Formular de evaluare a condițiilor de accesibilitate a clădirilor publice

Categorii	Indicatori	Date colectate
Localitate, raion:	Chisinau (Chisinau)	
Adresa, strada, nr.:	str.Academiei, nr. 5	
Instituția:	BESV 1/132, Biblioteca Stiintifica Centrala "A. Lupan", or.Chisinau	
Tipul instituției:	Instituție educațională	
Latitudinea:	47.001572 ,	
Longitudinea:	28.815978

Fig. V.32.b Rampă de acces paralelă cu intrare în clădire

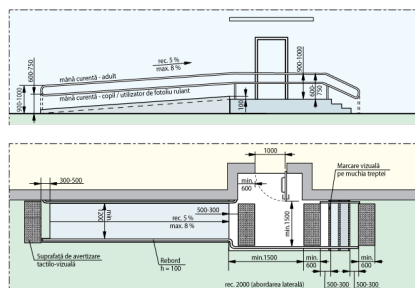
Intrarea în clădire este la nivelul solului:	Nu
Dacă este folosită o intrare alternativă, există indicatoare care arată direcția către aceasta:	Nu
La intrare sunt trepte:	Da, 1 trepte , Înălțime totală a treptelor/scărilor (cm)18 cm
La intrarea în clădire este instalată o platformă de ridicare (verticală sau înclinată):	Nu
Ușa se deschide în interior sau exterior:	Exterior
Dimensiunile pragului/spațiului din fața ușii de intrare în clădire:	750 cm x 1000 cm
Înălțimea pragului ușii (de la nivelul solului până la nivelul superior al pragului):	18 cm Standard: Se aplica regula de 1:10
Dacă există trepte, sunt semnalate treptele cu elemente contrastante și/sau tactile:	Nu Standard: prima și ultima treaptă trebuie semnalate în culori contrastante
Există rampă de acces:	Nu
Nu există rampă, dar sunt șine metalice:	Nu

Fig. V.1 Buzunare la coridoare (p.47/

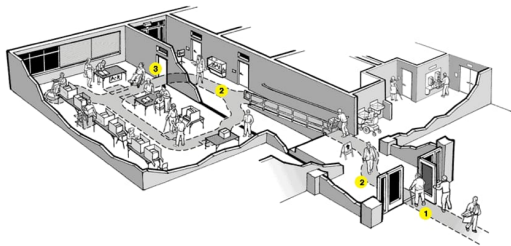
Coridoare:	Da
Lățimea coridorului (în cel mai îngust loc) este peste 150 cm?	Nu
Lățime (dacă este cazul, în cel mai îngust loc):	140 cm , nu există buzunare la coridoare Standard: Lățimea minimă a coridorului ar trebui să fie de cel puțin 150 cm), Dacă coridorul este îngust (până la 180 cm)
Trepte:	Nu
Pardoseala/podeaua în coridor este suprafață accesibilă:	Nu
Suprafață alunecoasă:	Da
Bariere/obstacole:	Da , sunt piloni, masa
Culori contrastante (este o diferență de culoare contrastantă (culori închise / culori deschise) între perete și podea):	Da
Iluminare bună (lumină de zi și lumină artificială) pe hol și pe culoarele principale:	Da
